Carta N° 000169-2026-NEMAEC/PRESIDENCIA

Asunto: Solicitud de información sobre accesibilidad para personas con discapacidad en Comisaría Alfonso Ugarte.

INFORME TÉCNICO Nº17-2026-NEMAEC-SVAT

ACTA TÉCNICA DE ACONDICIONAMIENTO PARA BAÑO DE PERSONAS CON DISCAPACIDAD

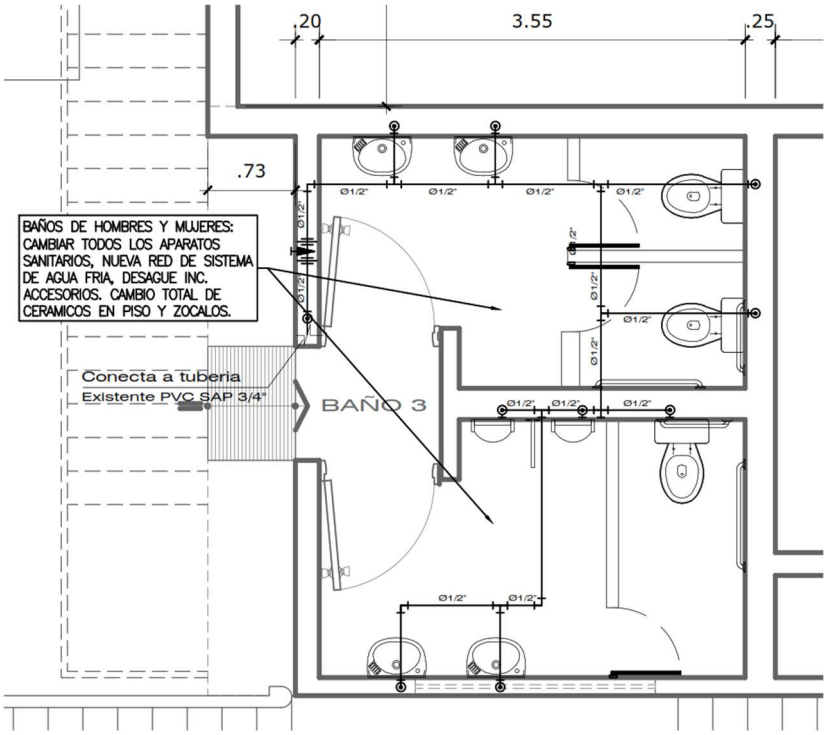
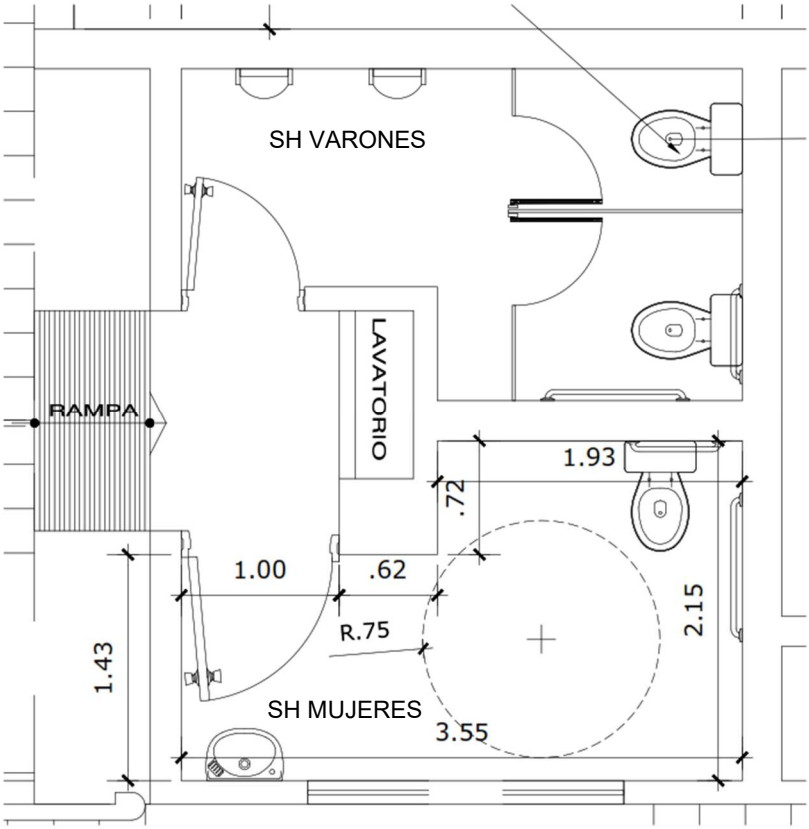
3.1.2 **Según los planos del proyectista:**
De acuerdo con los planos incluidos en la ficha técnica aprobada por UGPE, se observa la disposición de **accesorios para personas con discapacidad dentro del baño de varones**, el cual además contempla la instalación de **urinarios**.

3.2 **Verificación en campo durante la ejecución**
Durante el proceso de ejecución del servicio de mantenimiento, se realizó la verificación de las condiciones reales de la infraestructura, evidenciándose que **la distribución planteada en los planos no coincide con la configuración existente del ambiente sanitario**.

- Existen **lavatorios ubicados en el área de ingreso al servicio higiénico**.
- La **ubicación del punto destinado para urinario** no permite cumplir con el **radio de giro reglamentario requerido para la maniobrabilidad de una silla de ruedas**.
- Esta situación **impide garantizar las condiciones de accesibilidad universal** previstas para un servicio higiénico accesible.

En atención a estas condiciones, **durante el proceso de ejecución se realizó una readecuación en la distribución de los servicios higiénicos destinados a cada género**, con la finalidad de **garantizar las condiciones mínimas de accesibilidad para personas con discapacidad**, permitiendo el espacio necesario para el **giro de silla de ruedas y el uso adecuado de los accesorios sanitarios**.

La nueva distribución adoptada se muestra en la imagen adjunta.

EN EL SERVICIO HIGIÉNICO N°03

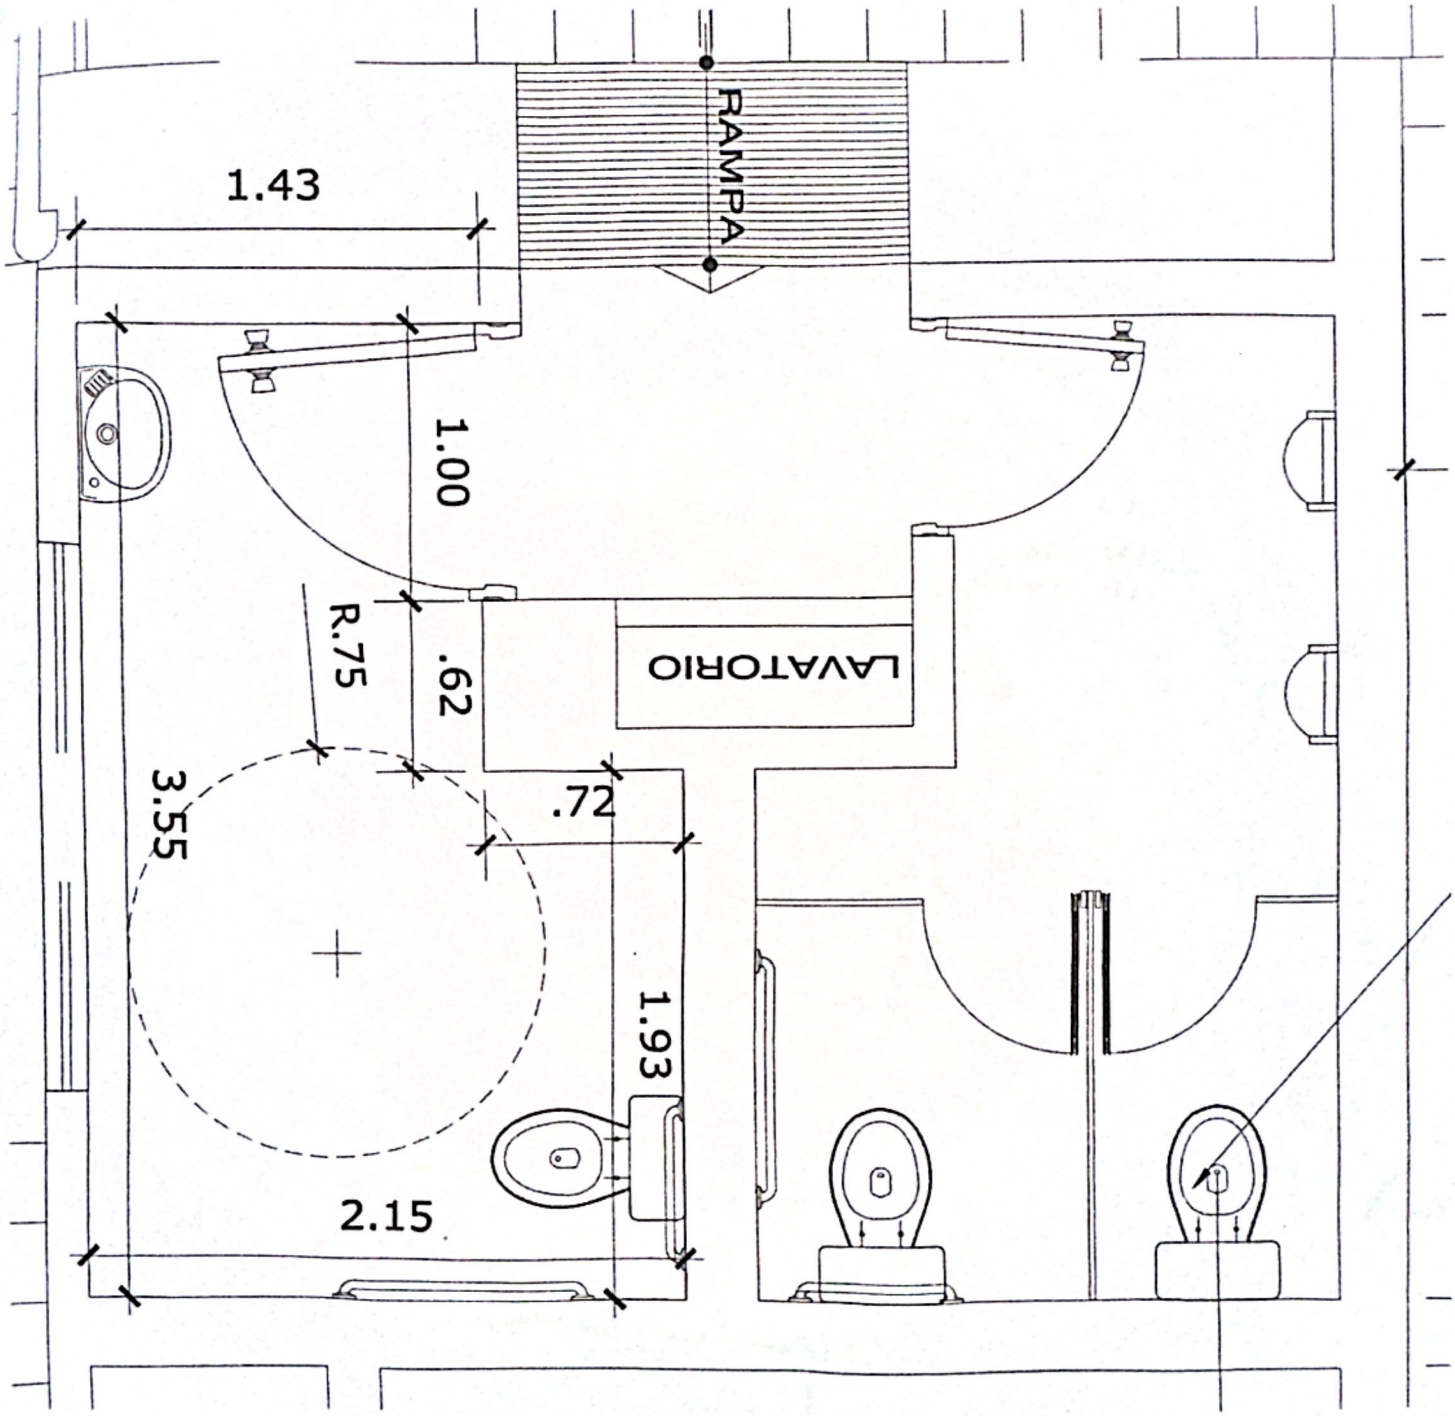
Sin embargo, se ha observado que el espacio destinado para el servicio higiénico accesible no cumple con el área de giro requerida, establecida en la Norma Técnica A.120 – Accesibilidad para Personas con Discapacidad y de las Personas Adultas Mayores, la cual establece:

- Área de giro para silla de ruedas:
  Diámetro libre mínimo = 1.50 m

• El Servicio Higiénico N°03, según la ficha técnica y el estado actual del ambiente, no cuenta con el área mínima requerida para el uso por personas con discapacidad.

Se dispone realizar una nueva redistribución del ambiente del Servicio Higiénico N°03, con el objetivo de cumplir con las condiciones necesarias para el uso por parte de personas con discapacidad, considerando:

• Implementación de área de giro mínima de 1.50 m de diámetro para maniobra de silla de ruedas.
• Adecuación del espacio para la instalación de aparatos sanitarios accesibles.
• Garantizar la circulación adecuada dentro del ambiente.
